## **Additif 89 : Règlement n° 90**

### **Révision 3 – Amendement 3**

Complément 3 à la série 02 d'amendements – Date d'entrée en vigueur : 9 février 2017

### **Prescriptions uniformes relatives à l'homologation des plaquettes de frein de rechange, des garnitures de frein à tambour de rechange et des disques et tambours de rechange pour les véhicules à moteur et leurs remorques**

Paragraphe 4.2.3, modifier comme suit :

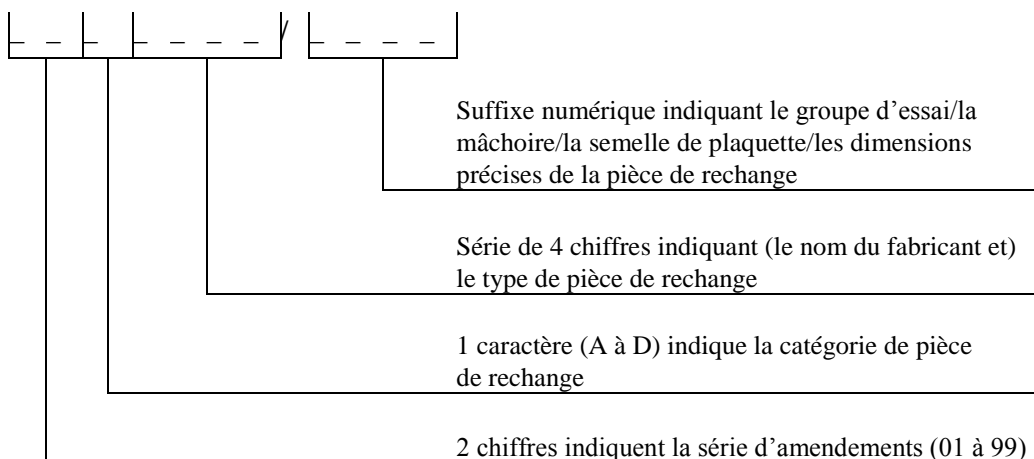
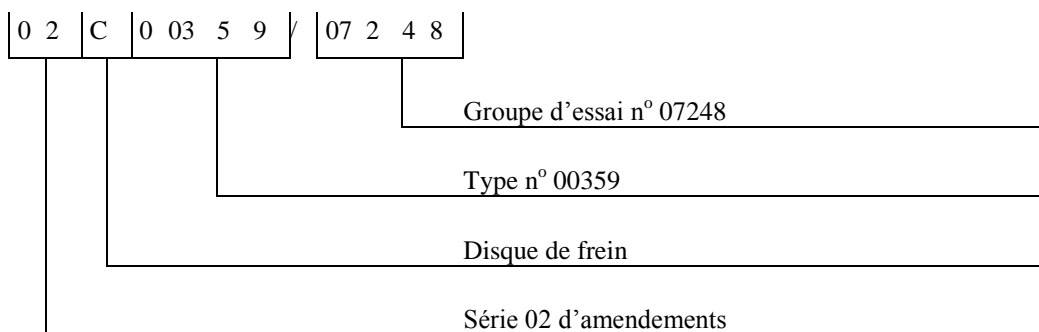
« 4.2.3 La série de chiffres suivants indiquent le nom du fabricant et le type de garniture de frein, le type de disque ou le type de tambour.

Le suffixe numérique indique :

- La mâchoire ou la semelle de plaquettes, ou la dimension spécifique dans le cas des garnitures de tambour ;
- Le groupe d'essai dans le cas d'un disque ou tambour de rechange.

Les variantes homologuées en tant que groupe d'essai doivent être indiquées dans un appendice au document d'homologation :

- « 1. Modèles de disques de frein pour les véhicules des catégories M, N et O (exemples)  
... ».

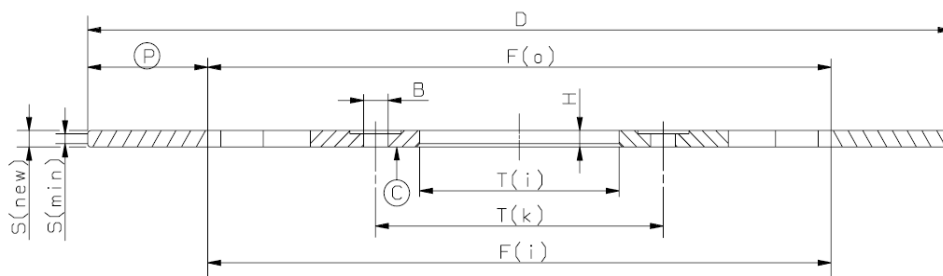
Annexe 10,

Paragraphe 1, modifier comme suit :

- « 3. Modèles de disques de frein (exemples) pour les véhicules des catégories L<sub>1</sub>, L<sub>2</sub>, L<sub>3</sub>, L<sub>4</sub> et L<sub>5</sub>.

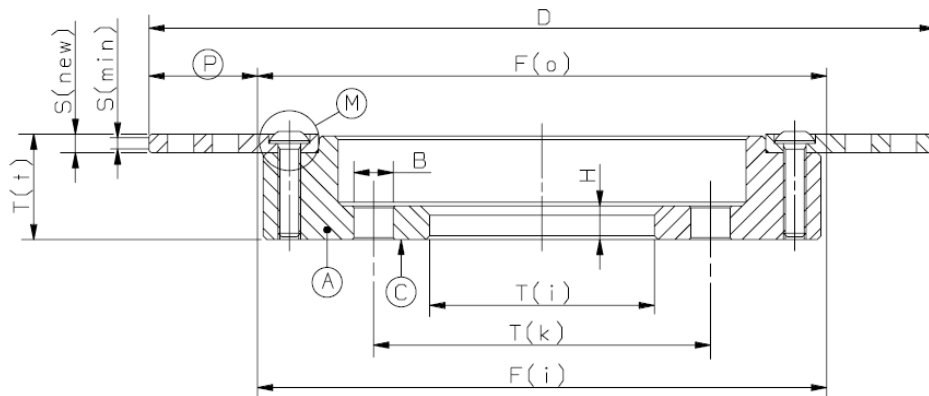
Ajouter un nouveau paragraphe 3, ainsi conçu :

Type monobloc : disque de frein dont la piste de freinage et le bol sont d'un seul tenant et sont donc produits à partir du même matériau.

Figure 1

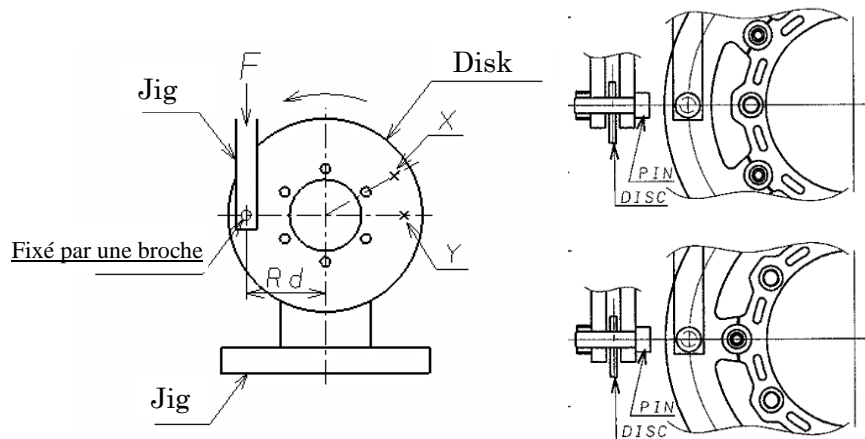
Essai statique effectué sur le banc d'essai spécial présenté dans la figure 1.

Figure 2  
Mouvement

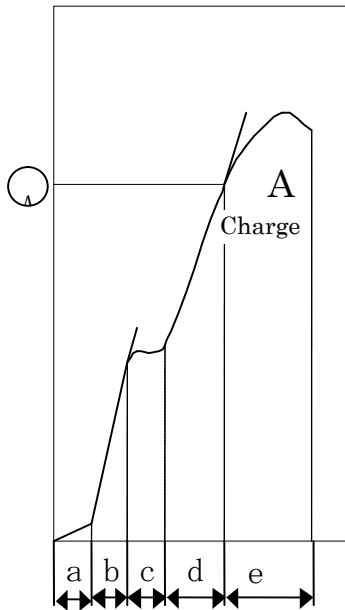
- a) Course de rattrapage du matériel (rattrapage de tout jeu entre le trou sur la surface de freinage et la broche de connexion au bras du banc) ;
- b) Charge développée sur le matériel par les vis de fixation ;
- c) Mouvement du disque de frein causé par sa rotation avec glissement sur le plateau du matériel, lorsque les vis de fixation du disque appuient sur les trous de fixation du disque ;
- d) Charge exercée sur le disque de frein ;
- e) Déformation permanente du disque de frein (à partir du point A).

Il n'est pas nécessaire que le disque subisse des déformations permanentes avant que ne soit atteinte la force F indiquée dans le tableau A14/2.2.5 ; la mesure de la force de déformation doit être effectuée au point A comme indiqué dans la figure 2.

**Figure 3**

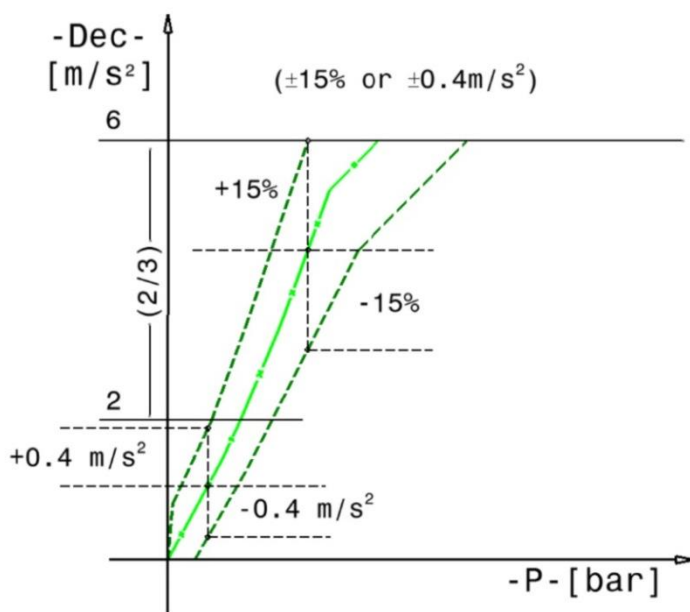
3.2.6.4 Les caractéristiques dynamiques de frottement du disque de frein de rechange peuvent être considérées comme semblables à celles du disque de frein d'origine, si les valeurs atteintes par la décélération moyenne en régime aux mêmes valeurs de pression d'actionnement ou de force à la commande dans la zone des deux tiers supérieurs de la courbe produite ne s'écartent pas de plus de  $\pm 15\%$  ou  $\pm 0,4$  m/s<sup>2</sup> de celles obtenues avec le disque de frein d'origine (voir des exemples de courbes dans les figures 3 et 4).
